ACTA DE APERTURA DEL SOBRE TRES EN EL PROCEDIMIENTO DE SUMINISTRO, INSTALACIÓN Y MANTENIMIENTO DE UN DECANTADOR CENTRÍFUGO PARA LA DESHIDRATACIÓN DE FANGOS EN LA ESTACIÓN DEPURADORA DE EL EJIDO.

2.- Informe Técnico de Valoración de ofertas presentadas (hasta 45 puntos), que se incluye en el Sobre DOS

Análisis de la oferta técnica presentada por la empresa UTID

Figura 14. Dimensiones decanter

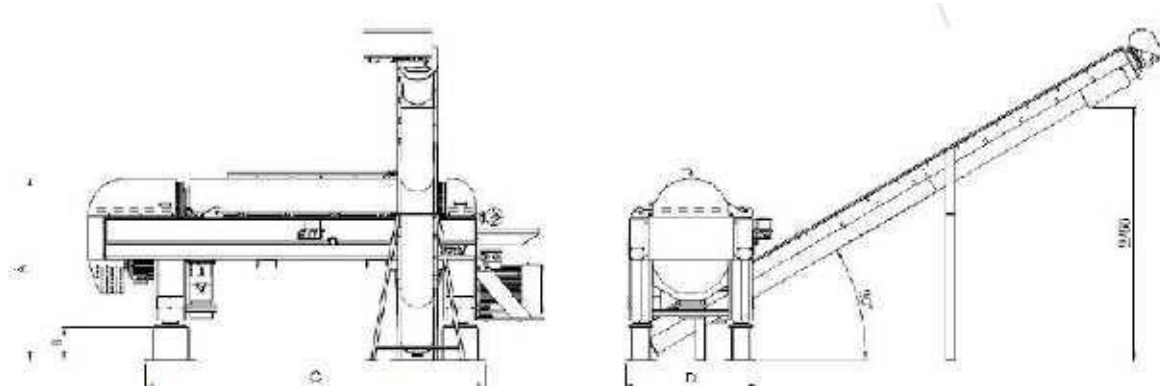
Como puede observarse de los dos cuadros anteriores, no son congruentes los datos, si asumimos que en la memoria se indica un peso del decanter de 4.600Kg (4700kg con el sistema de conducción), en planos se indica una carga total estática de unos 3700kg, además no se aclara en ninguno de los dos casos si se trata con el equipo cargado o en vacío.

En cuanto a las dimensiones, el croquis aportado es insuficiente para identificar correctamente las acotaciones. El Plano del anexo-1 está acotado, pero de forma exacta ninguna de sus cotas coincide con las aportadas en el punto 3,6.

Figura 6. Piezas protección intercambiables en Carburo Tungsteno sinterizado

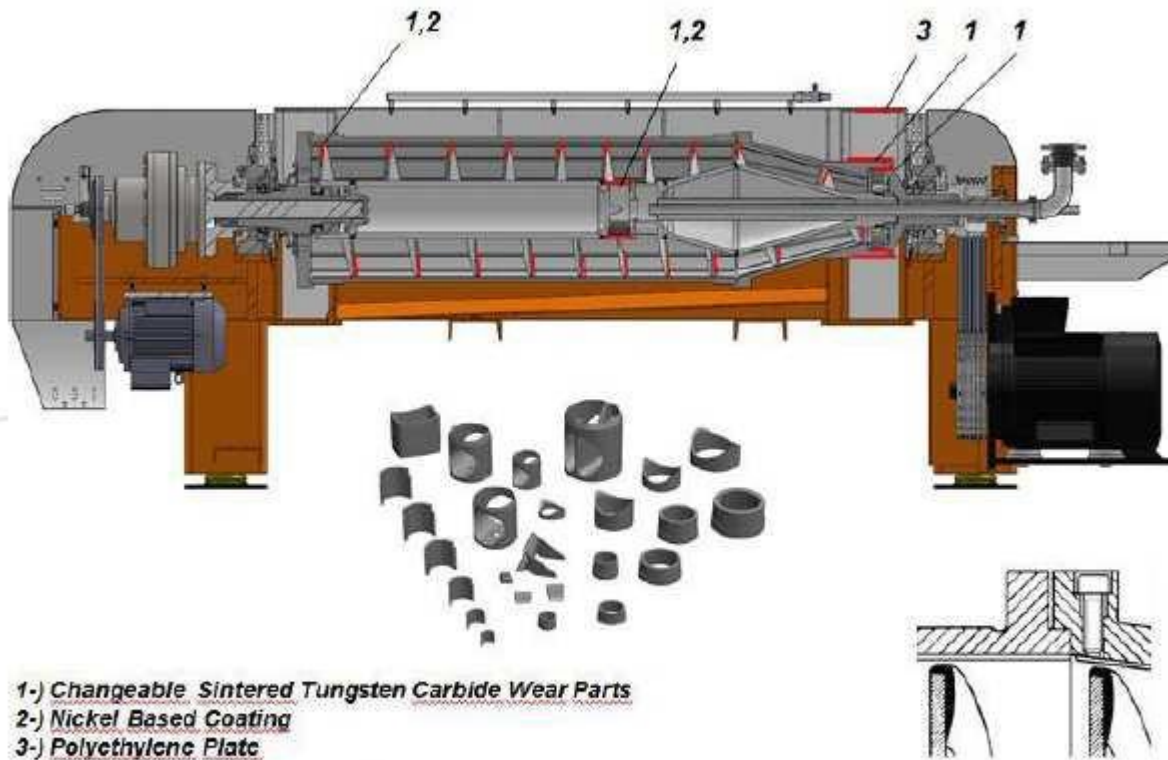
Respecto a los elementos protegidos contra el desgaste se indica que se utilizarán piezas de carburo de tungsteno sinterizado, la única información que se proporciona es una figura en inglés:

Pero no se indican qué elementos concretos están protegidos con esta tecnología, sólo se puede intuir que se trata de los bordes de ataque del tornillo sin fin, pero no se identifican el resto de elementos.
